**DODATEK Č. 3 KE SMLOUVĚ O DÍLO**  
**„P+R Sdružené parkoviště Jankovcova, Praha 7, č. akce 2930045“**

**ZBV č. 5**

# ZMĚNOVÝ LIST STAVBY

Stavební oddíl:	<b>101</b> <b>102</b>	Číslo (pod)objektu:		Název: <b>Komunikace Parkoviště ZPS , Komunikace Odtahové Parkoviště</b>
Stavební oddíl:	<b>101</b> <b>102</b>	Číslo (pod)objektu:		Název: <b>Komunikace Parkoviště ZPS , Komunikace Odtahové Parkoviště</b>
Stavební oddíl:	<b>406</b>	Číslo (pod)objektu:	<b>1,2</b>	Název: <b>Přeložka kabelů PRE - VN</b>
Stavební oddíl:	<b>408</b>	Číslo (pod)objektu:		Název: <b>Příprava pro nabíjecí stanici automobilů</b>

SO101

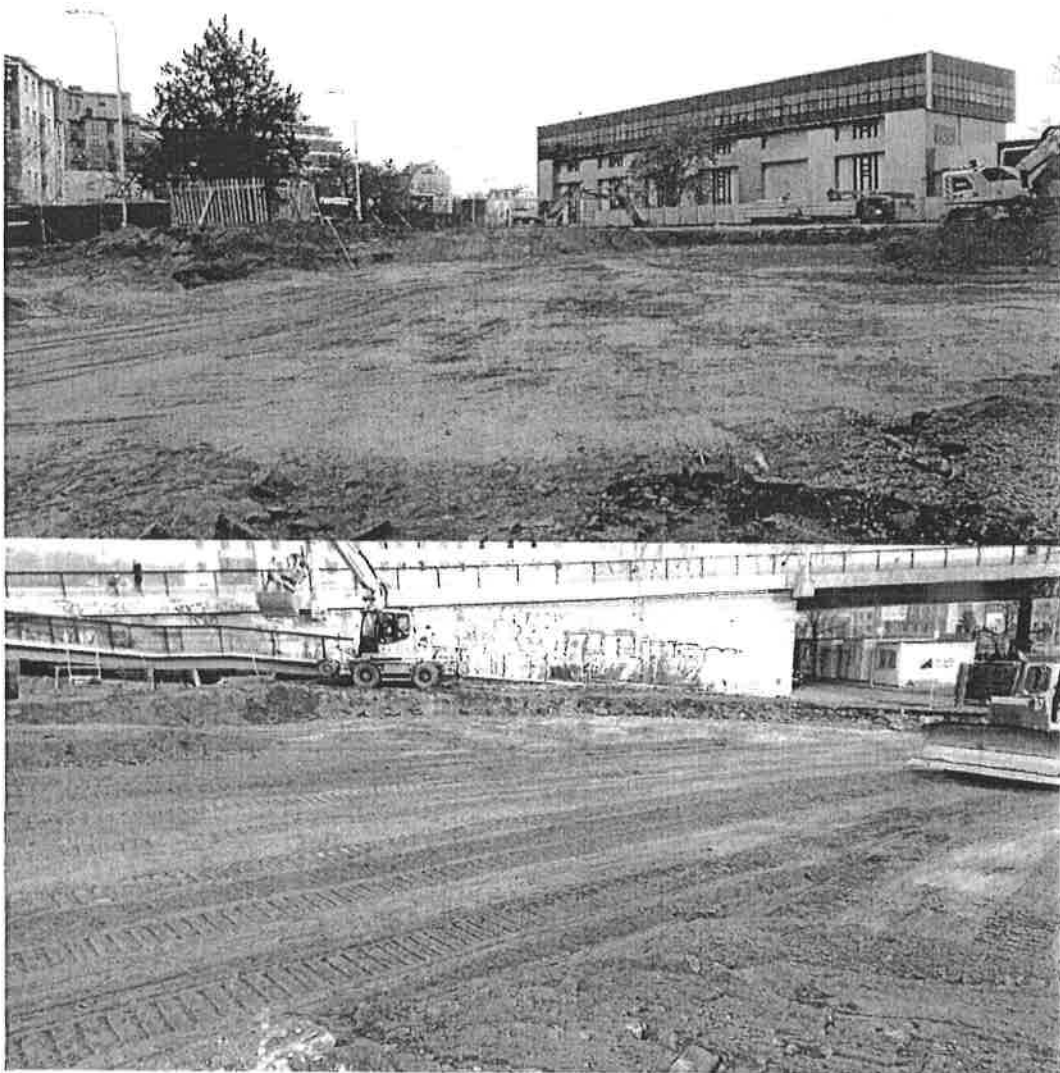
Ad a) Na přání zástupce objednatele TSK a s posouzením projektanta stavby byla navržena záměna nových velkých žulových kostek za použité žulové kostky ze skladu TSK. Požadovaná změna přinesla úsporu nákladů za nákup nových žulových kostek. Pro dosažení požadovaného výsledku v RDS stavby bylo nezbytné použít kostky dopravit, očistit a vytřídit. Po vytřídění kostek na stavbě, vzniklo ztráté v podobě žulových kostek, které již nebylo možné nikde využít. Toto "ztráté" pak bylo odvezeno na skládku odpadů. V rámci optimalizace povrchu na SO 102 bylo rozhodnuto na KD č. 36 o zvětšení dlažďené plochy ze žulových kostek na úkor plochy z asfaltu. Tato plocha se nachází u vjezd na SO 102 a buňkou dispečerů.

**Příloha č. 3 – Geodetické zaměření plochy sanace na SO101**

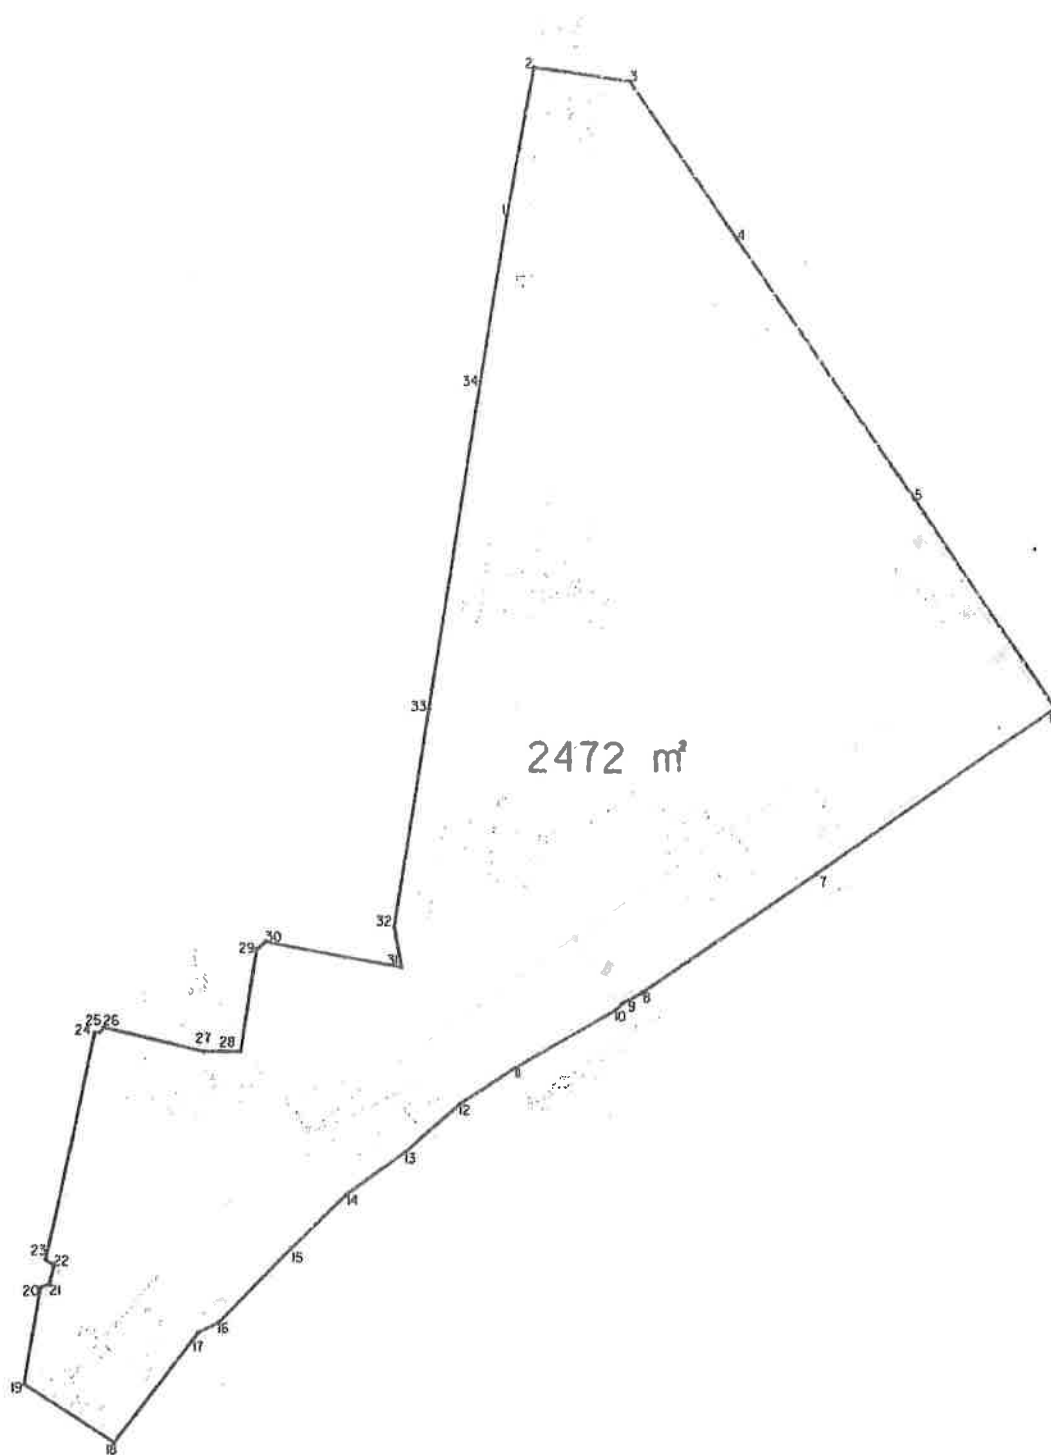
Ad b) Z důvodu nevyhovujících výsledků statických zkoušek provedených na pláni SO 101 a SO 102 bylo zástupcem TDI a projektanta rozhodnuto o provedení sanace v podloží aktivní zóny v tl. 500 m a to na 100% plochy. Zadávací dokumentace předpokládala provedení sanací v AZ na SO 101 a 102 na 75% plochy.

- zaměřená výměra: 2472 m<sup>2</sup>
